**CCR-VIA -- COMITATO DI COORDINAMENTO REGIONALE PER LA
VALUTAZIONE D'IMPATTO AMBIENTALE**

Giudizio n° 3789 del 01/12/2022

Oggetto: Impianto di trattamento rifiuti urbani non pericolosi da imballaggio e da raccolta differenziata e messa in riserva rifiuti urbani pericolosi e non pericolosi

Tipo procedimento: Verifica di Assoggettabilità a VIA ai sensi dell'art. 19 del D.Lgs. 152/06 e ss.mm.ii.

Le caratteristiche descritte fanno riferimento all'impianto inserito nell'All. 3 – TAV 3, di cui di seguito si riporta lo stralcio.

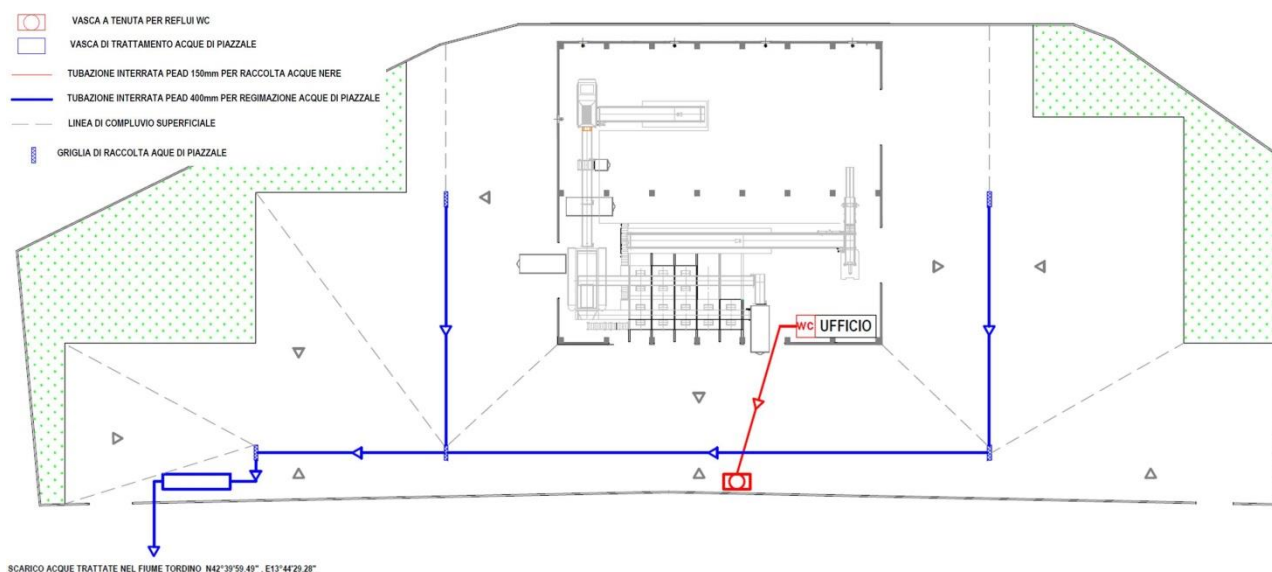
Sentiti in audizione Palmiro Ceci e Dario Di Sanza di cui alla richiesta di audizione acquisita al prot. n. 511632 del 30 novembre 2022 che si sono resi disponibili ad aumentare la volumetria totale dell'impianto di depurazione in continuo al fine di contenere i primi 4 mm di pioggia, oppure inserire a monte dello stesso una vasca di contenimento dedicata alle acque di prima pioggia;

- dovrà essere aggiornata la valutazione di impatto acustico tramite i dati di potenza sonora delle apparecchiature che saranno installate e attraverso la verifica in via previsionale del rispetto del limite assoluto e differenziale;
- dovrà essere individuata la modalità di gestione delle acque di prima pioggia ai sensi della L.R. 31/2010;
- dovranno essere individuate le aree di messa in riserva dei rifiuti e dovrà essere definita l'altezza dei cumuli in conformità alla circolare n. 1121/2019;
